## **Конструктивные изменения автомобилей «Урал»**

**(выпуск 8)**

Настоящий сборник подготовлен Управлением сервиса и запасных частей ООО «Грузовые автомобили-Группа ГАЗ» для сервисных центров и торговых организаций на основе разработанных Управлением главного конструктора ОАО «АЗ «Урал» информационных бюллетеней о конструктивных изменениях автомобилей «Урал» в 2007-2009 годах.

Рис. 12.

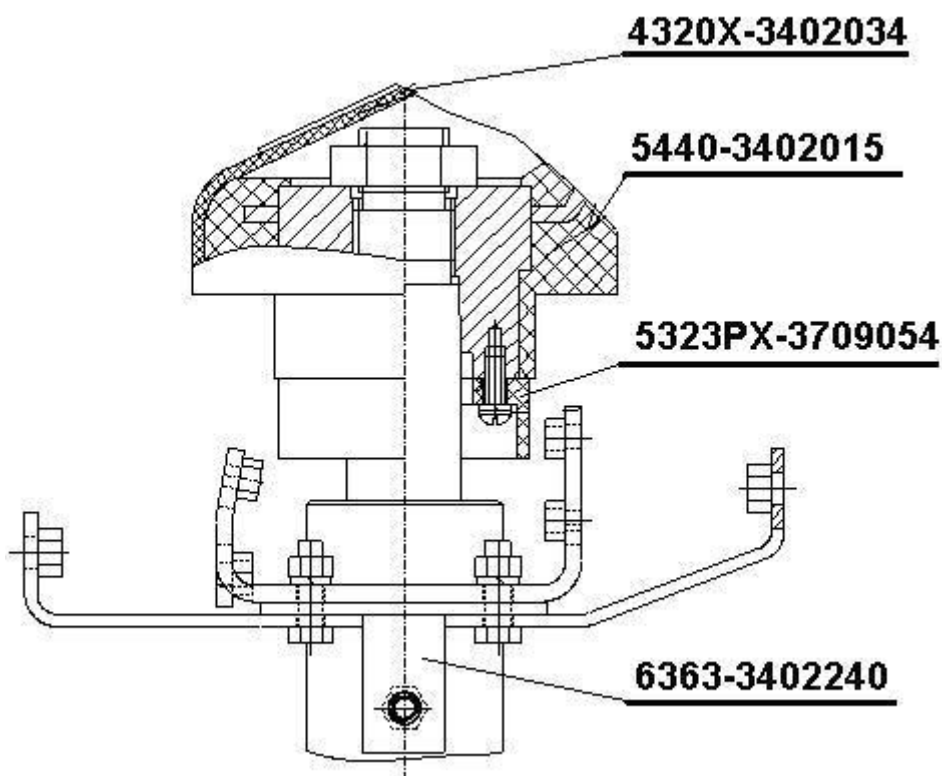
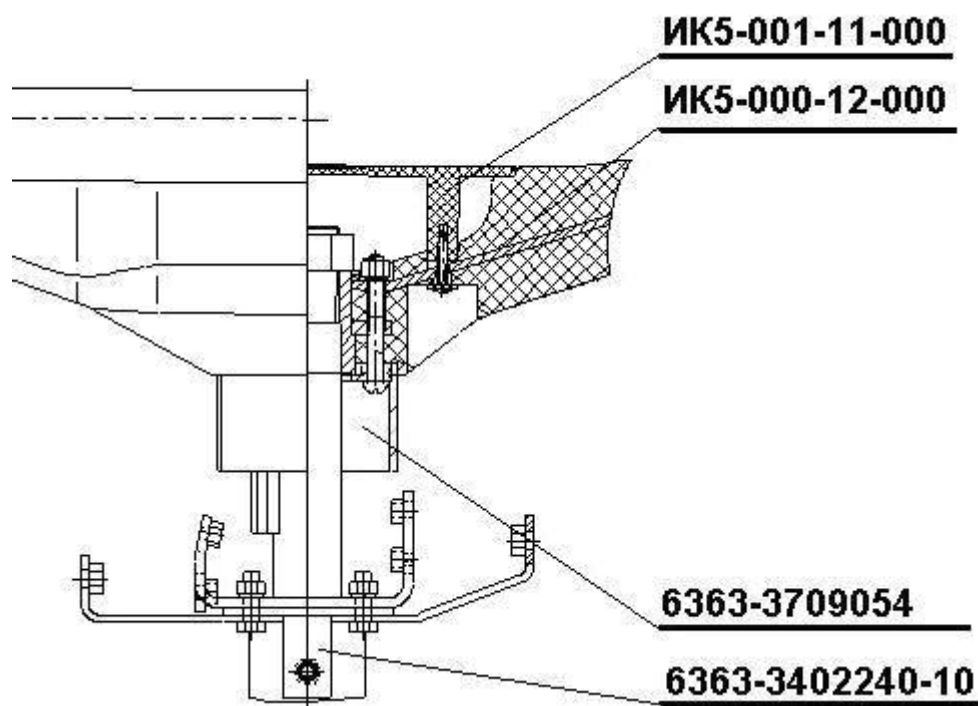
На автомобилях Урал- 532301, 532302, 542302 и их модификациях с февраля 2008 г. в связи с изменением поставщиков рулевого колеса, были произведены следующие конструктивные изменения:

- установлена рулевая колонка 6363-3402240-10 , вместо 6363-3402240
- установлено рулевое колесо ИК5-001-11-000, вместо 5440-3402015
- установлено крышка ИК5-001-12-000, вместо 4320Х-3402034
- установлено рулевое колесо ИК5-001-11.00-000, обойма 6363-3709054, вместо 5323РХ-3709054 (см. табл.7 и рис 12).

Рис. 13.

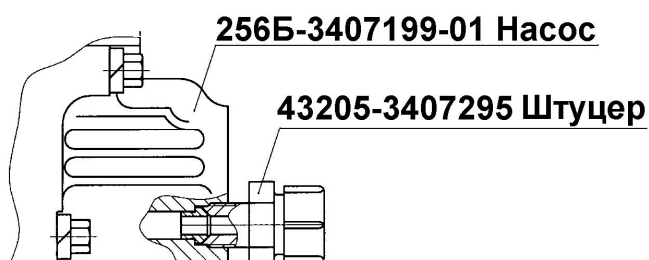
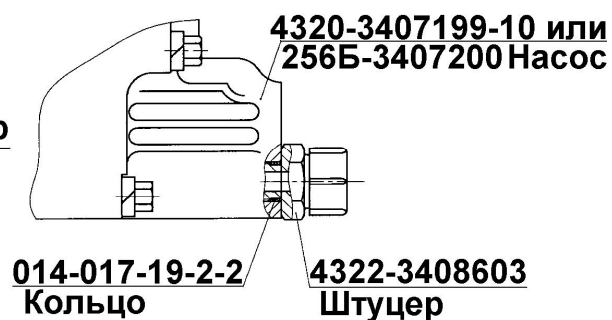
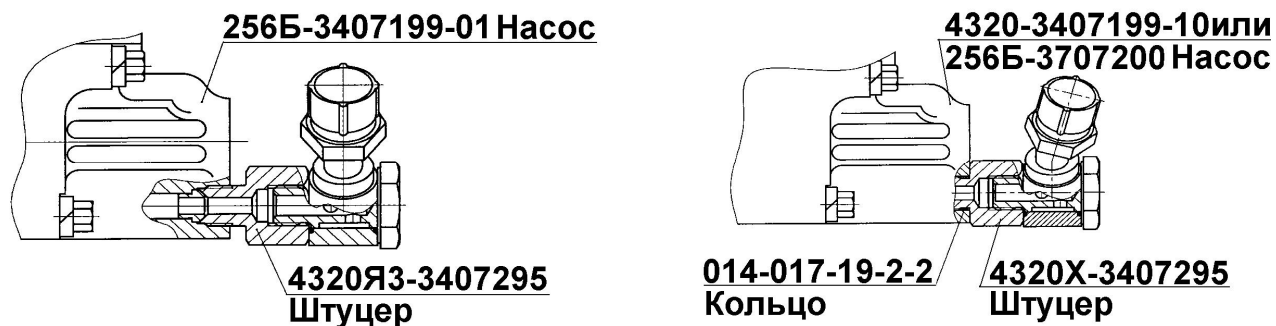
С июля 2008 г. для улучшения герметичности в соединении штуцера с насосом рулевого управления изменена конструкция уплотнения данного соединения. В этих целях внесены следующие конструктивные изменения:

- в крышке насоса выполнена проточка для уплотнительного кольца;
- установлено резиновое уплотнительное кольцо (см. табл.8 и рис.13).

Рис. 14.

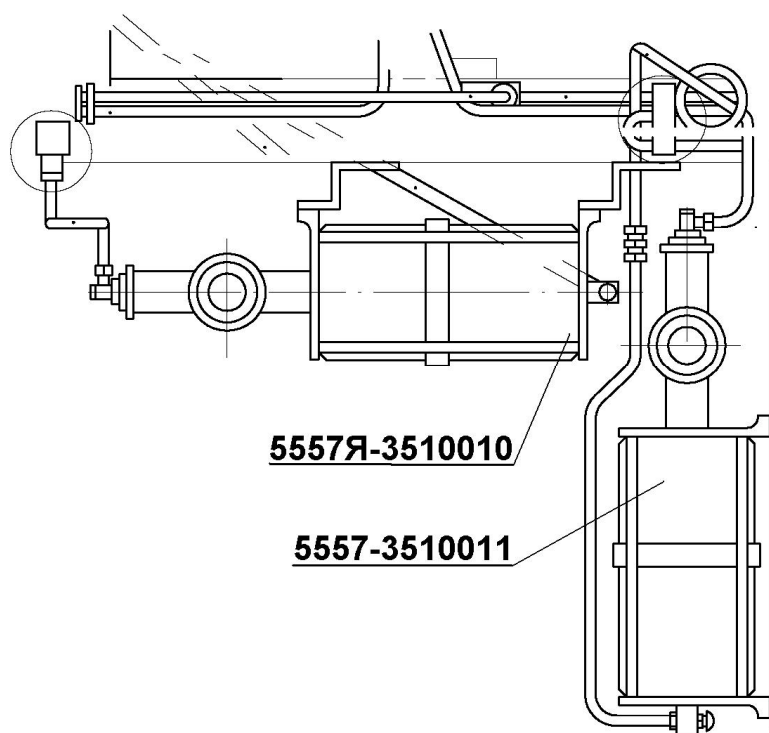
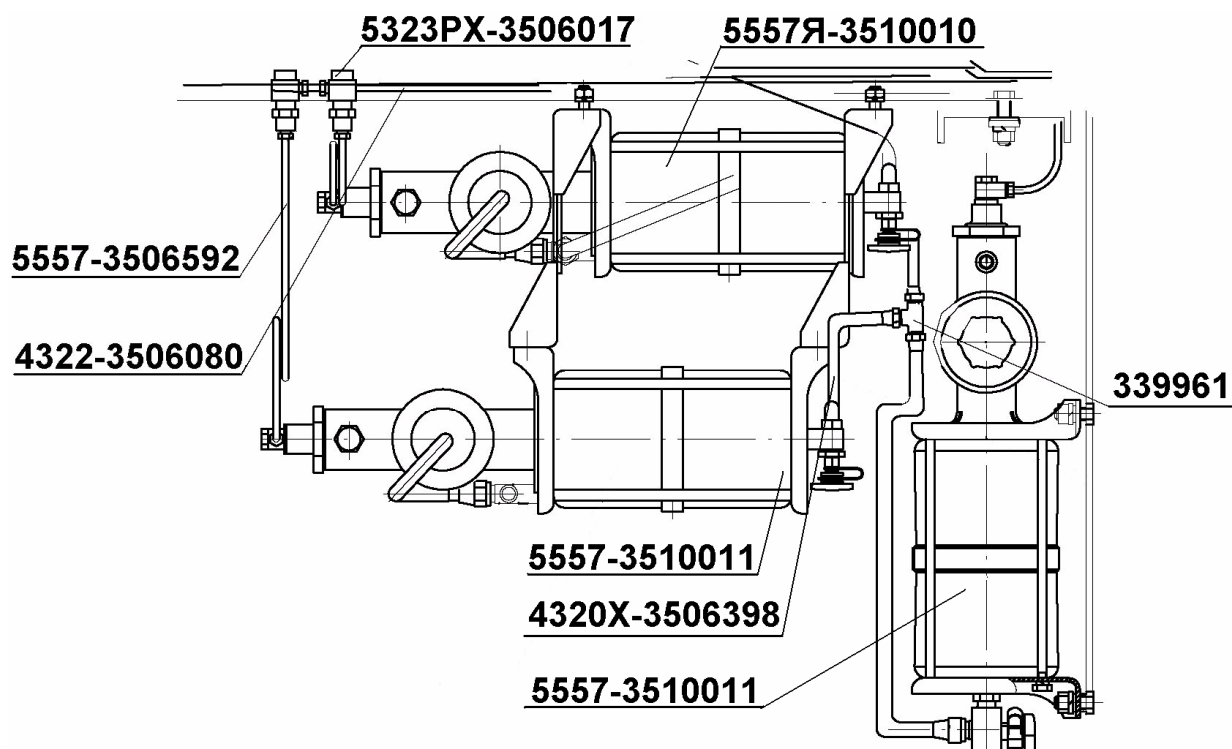
На автомобилях Урал- 4320, Урал-5557 и их модификациях со 2- го квартала 2009 года в связи с установкой однополостных колесных цилиндров (см. «Конструктивные изменения автомобилей «Урал» выпуск 7) изменяется привод тормозной системы, вместо 2-х ранее устанавливаемых пневмоусилителей тормозов устанавливаются 3 пневмоусилителя. Каждый пневмоусилитель управляет тормозами одного моста (см. табл.9 и рис.14).

Рис. 15.

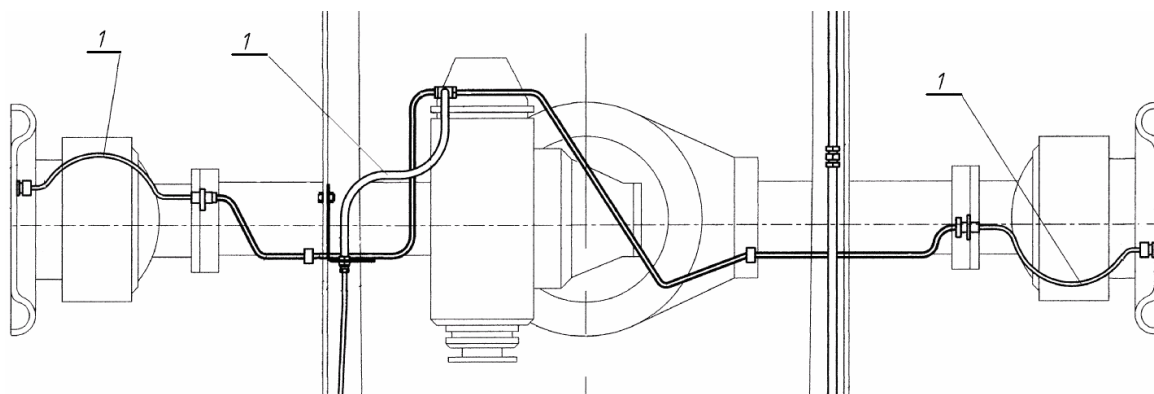
С целью повышения надежности тормозных шлангов на переднем мосту автомобилей «Урал» с апреля 2009 года на гибкий шланг дополнительно устанавливается термоусадочная трубка, которая придает шлангу дополнительную упругость и способствует устранению вредного контакта с рулевой тягой и колесом.

Обозначение гибкого шланга – 4320X-3506045, вместо 375-3506045. Этот шланг устанавливается на переднем мосту в 3х местах (см. рис. 15). Взаимозаменяемость шлангов 4320X-3506045 и 375-3506045 сохраняется.

Рис. 16. Система герметизации пневмоусилителей:

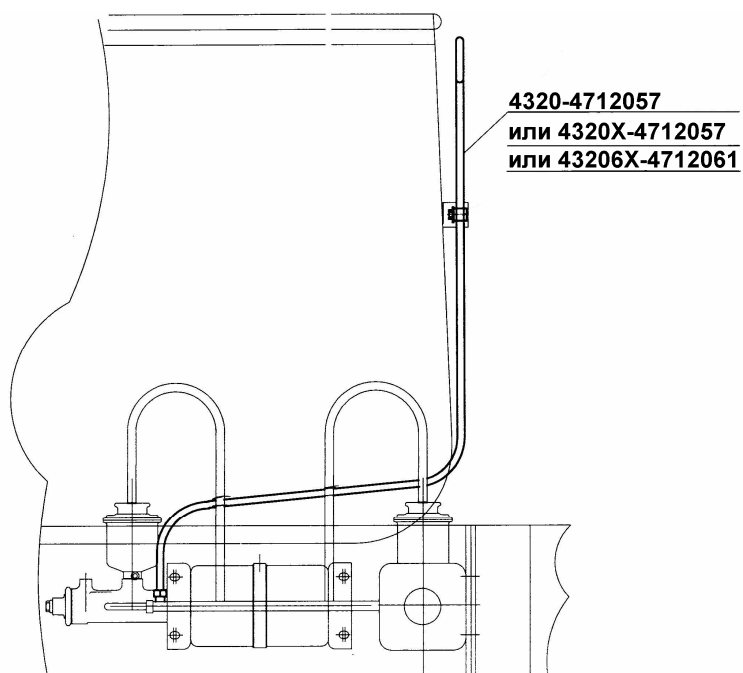
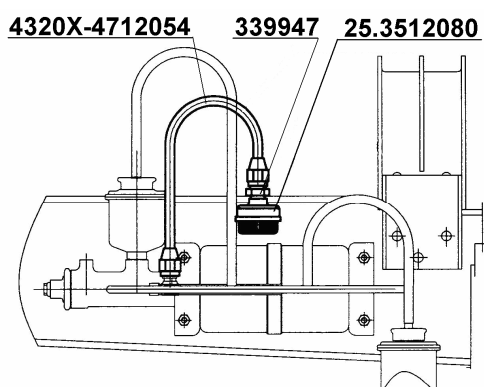
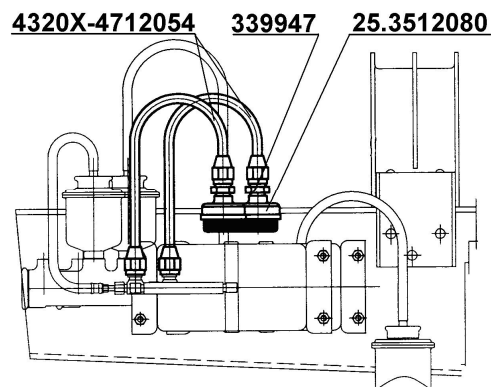
На автомобилях Урал-4320, Урал-5557, Урал-43206 и их модификациях, кроме автомобилей, выпускаемых для МО, с 1-го квартала 2009 г., вместо трубопроводов системы герметизации пневмоусилителей (см. рис. 16), устанавливаются специальные фильтры (шумоглушители).

Рис. 17. Трубки и шланги системы накачки шин

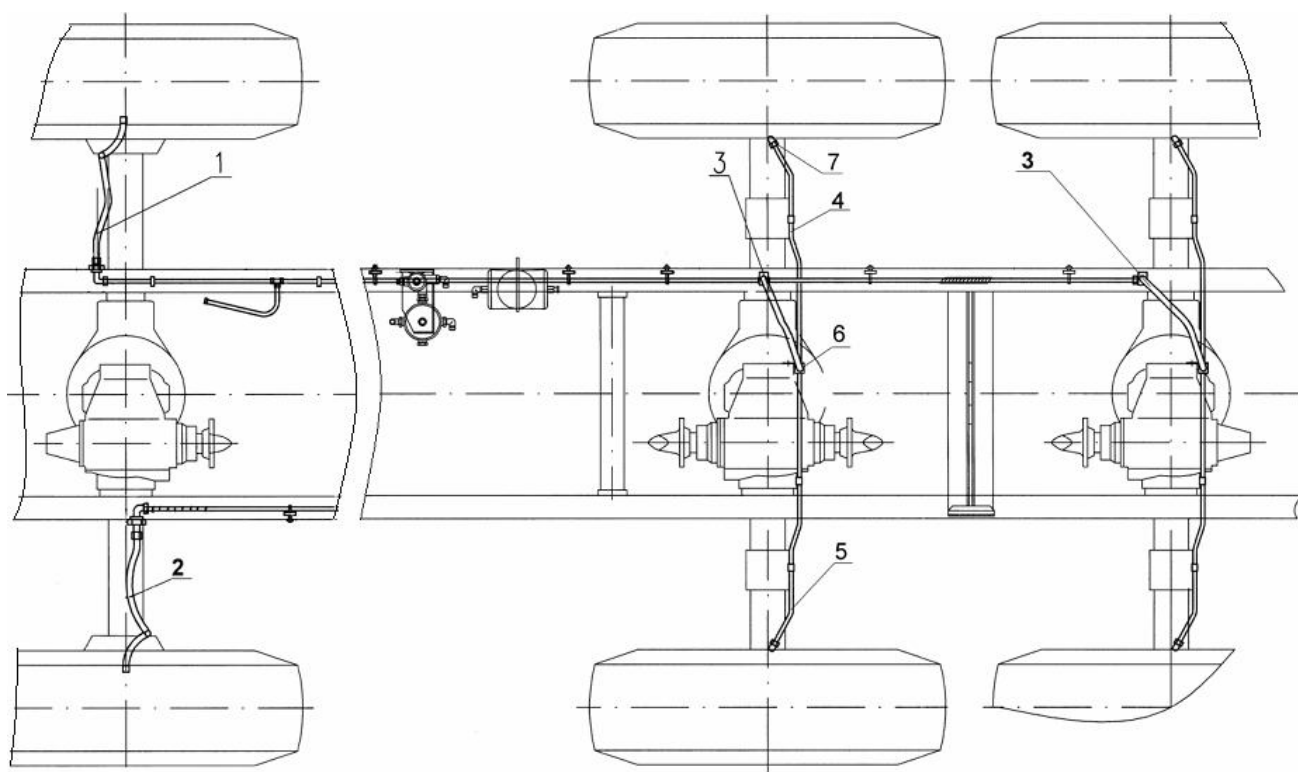
Для повышения надежности деталей и герметичности системы накачки шин с апреля 2009 года изменились схема и расположение комплектующих системы накачки шин на шасси полноприводных автомобилей «Урал» (см.рис. 17).

Вместо ранее 6 устанавливаемых шлангов подкачки 375-4225075-02 устанавливаются:

к правому колесу- шланг гибкий **4320X-3125075** (поз.1);  
к левому колесу- шланг гибкий **4320ЯХ-3125075** (поз.2), на котором, для повышения упругости и с целью устранения вредного контакта с колесом, установлена защитная термоусадочная трубка;

- к колесам среднего и заднего мостов - трубки **4320ЯХ-3125106-01**(с правой стороны, поз.4) и **4320ЯХ-3125108-01** (с левой стороны, поз.5) с угольниками 339358 (поз.7), закрепленные на балке моста;

- 2 гибких шланга **43206X-3125086** (поз.3), которые соединяются с трубками через тройник 339547 П (поз.6).

Рис. 1

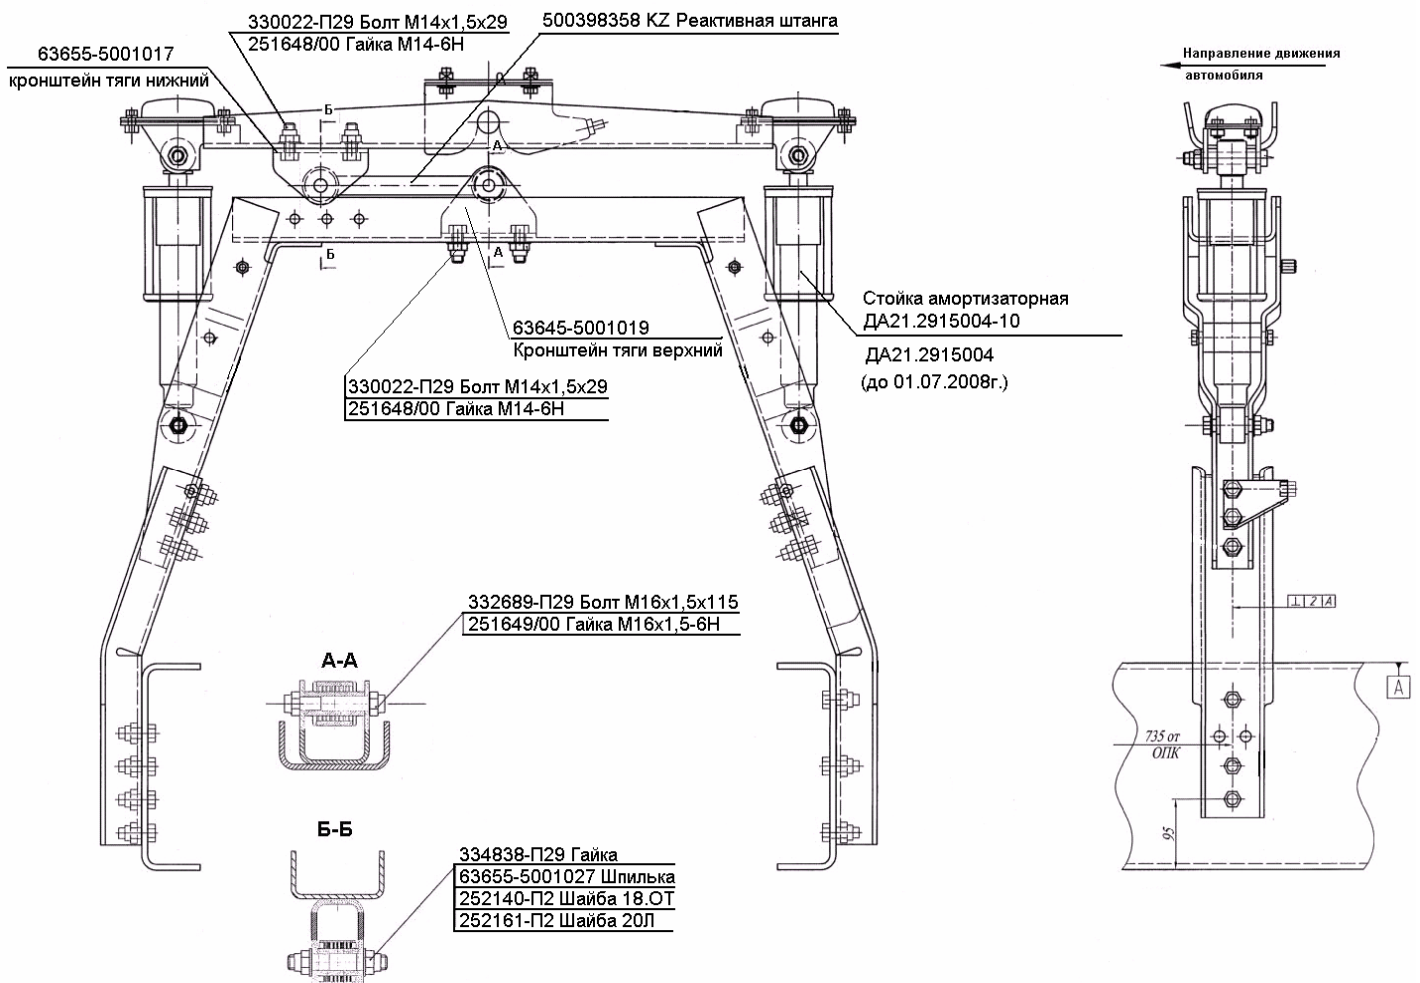
С 01.07.08 г. на автомобилях дорожной гаммы внедрена измененная задняя подвеска кабины. С целью повышения долговечности задних амортизаторных стоек и повышения потребительских качеств автомобилей, в конструкцию задней подвески кабины введена дополнительно реактивная штанга (см. рис. 1).

На ранее выпущенных автомобилях Урал-63685, Урал-6563, Урал-63674 и Урал-6470 для предотвращения разрушения проушин задних амортизаторных стоек при их замене рекомендуется доработать следующие элементы задней подвески кабины (рис.1).

**Рис. 2**

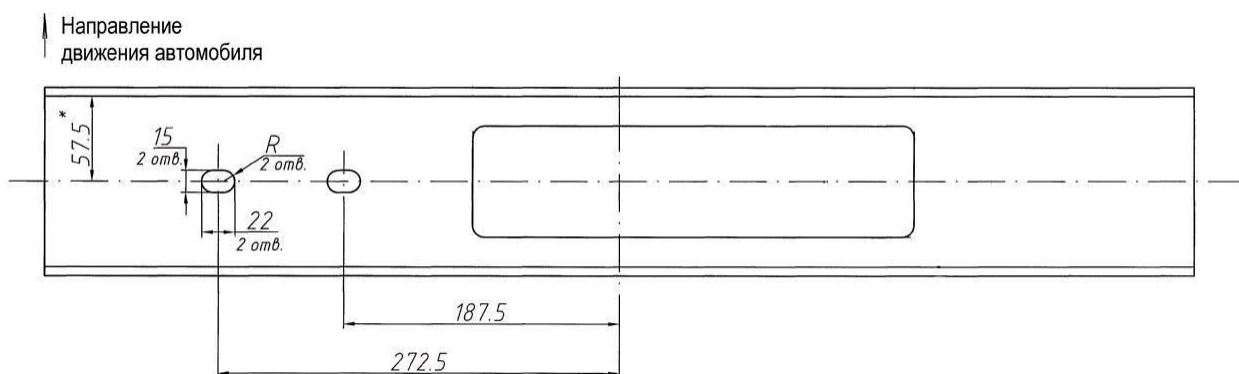
- Демонтировать и доработать балку опоры кабины, выполнив в ней 2 овальных отверстия 15 x 22 мм, согласно эскиза (рис.2);

**Рис. 3**

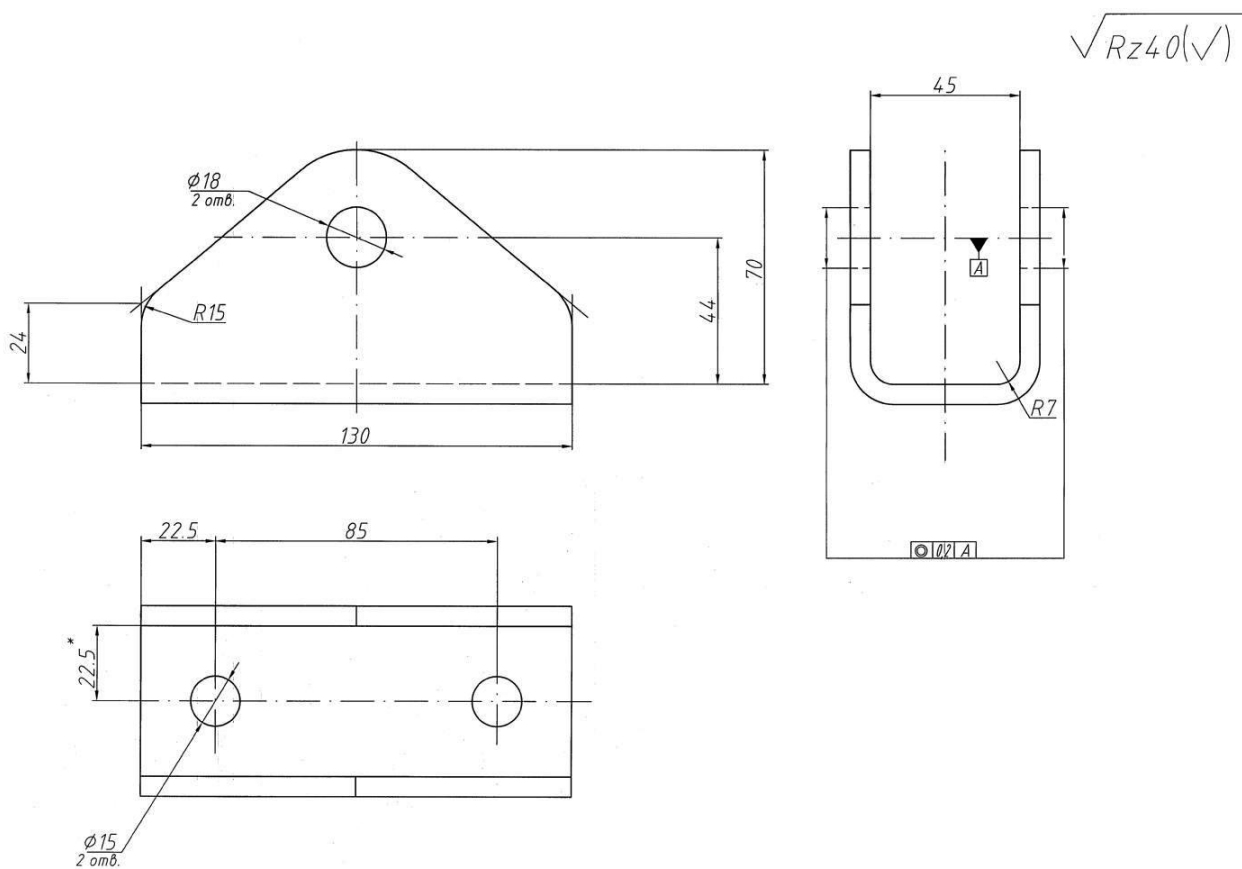
- Приобрести или изготовить кронштейн тяги нижний 63655-5001017, согласно эскиза (рис.3) и кронштейн тяги верхний 63655-5001019, согласно эскиза (рис.4);
- Для крепления реактивной тяги в кронштейнах, необходимо приобрести 63655-5001027 и болт 332689-П29;
- Разметка и сверление двух отверстий  $\varnothing 15$  мм, для крепления кронштейна тяги 63655-5001019 на арке задней опоры кабины, производится по месту;
- Моменты затяжки в соответствии с ОСТ
